【公報種別】特許法第１７条の２の規定による補正の掲載
【部門区分】第５部門第２区分
【発行日】平成23年11月17日(2011.11.17)

【公開番号】特開2011-179651(P2011-179651A)
【公開日】平成23年9月15日(2011.9.15)
【年通号数】公開・登録公報2011-037
【出願番号】特願2010-46600(P2010-46600)
【国際特許分類】
Ｆ１６Ｄ　65/18　　(2006.01)
【ＦＩ】
Ｆ１６Ｄ　65/18　　Ａ
Ｆ１６Ｄ　65/18　　Ｄ

【手続補正書】
【提出日】平成23年10月3日(2011.10.3)
【手続補正１】
【補正対象書類名】明細書
【補正対象項目名】００６９
【補正方法】変更
【補正の内容】
【００６９】
ところで第１の遊星ギヤ機構６１において、第１キャリア６６には複数の第１支持ピン７５…の一端部が固定され、第１遊星ギヤ６５…に設けられた第１支持孔７６…に第１支持ピン７５…の他端部が挿通されるのであるが、各第１支持ピン７５…の他端部に対向する環状凹部９１が、ギヤケース６０Ａの第１遊星ギヤ６５…に対向する壁面、この実施例１では、キャリパボディ２６とともにギヤケース６０Ａを構成するモータケース８３の一部である蓋部材８８の平板部８８ｂに形成されるので、第１遊星ギヤ６５…に対する第１キャリア６６の軸方向相対移動によって第１遊星ギヤ６５…から突出した第１支持ピン７５…の他端がギヤケース６０Ａの内面に接触してしまうことを防止しつつ第１支持ピン７５…の長さを長く設定することができ、それによって第１遊星ギヤ６５…への第１支持ピン７５…のかかり代を大きくして第１遊星ギヤ６５…の回転安定性を確保することができる。
【手続補正２】
【補正対象書類名】明細書
【補正対象項目名】００９４
【補正方法】変更
【補正の内容】
【００９４】
しかも前記蓋部材主部１４１ａの外周面には、前記ボルト１４３…を挿通させる円筒状のカラー１４４…が埋設される複数のボス部１４１ｃ…と、それらのボス部１４１ｃ…間にそれぞれ配置される前記凹部１４２…とが形成され、前記蓋部材主部１４１ａの半径方向に沿う前記ボス部１４１ｃ…の内端部には、それらのボス部１４１ｃ…の両側の前記凹部１４２…を相互に連通させる肉抜き連通孔１４５…が形成される。
【手続補正３】
【補正対象書類名】明細書
【補正対象項目名】０１０８
【補正方法】変更
【補正の内容】
【０１０８】

【図１６】

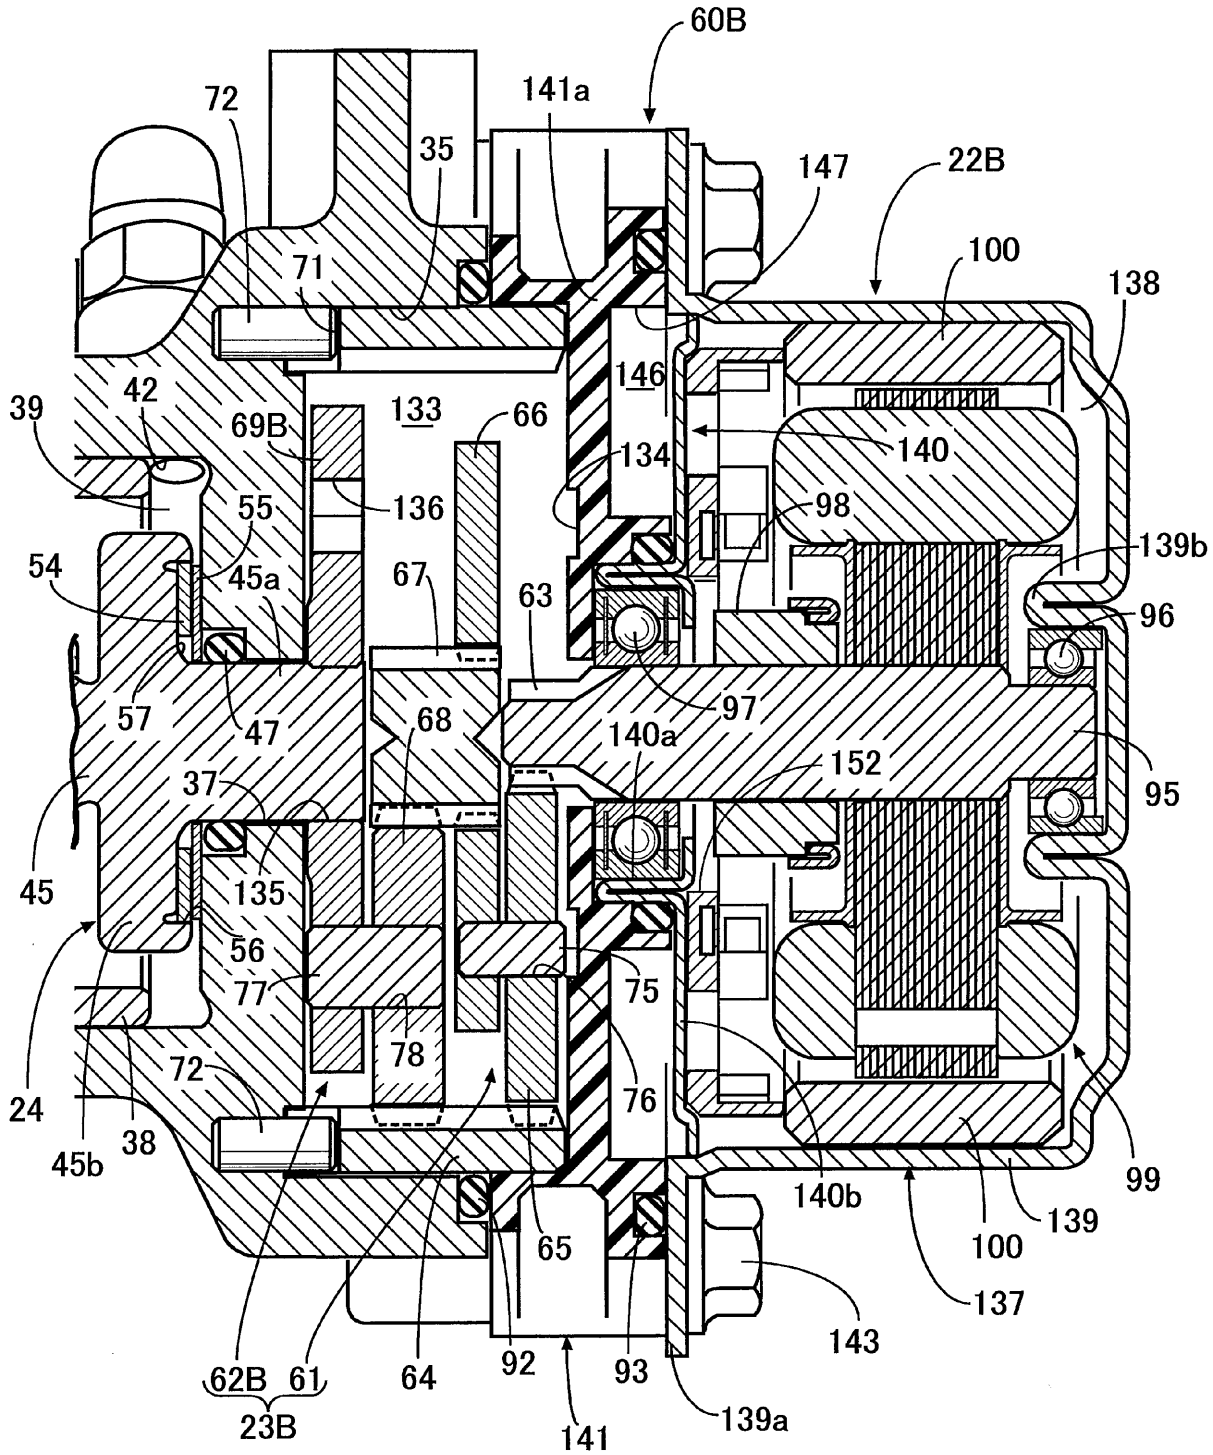
【手続補正４】
【補正対象書類名】図面
【補正対象項目名】図１６
【補正方法】変更
【補正の内容】
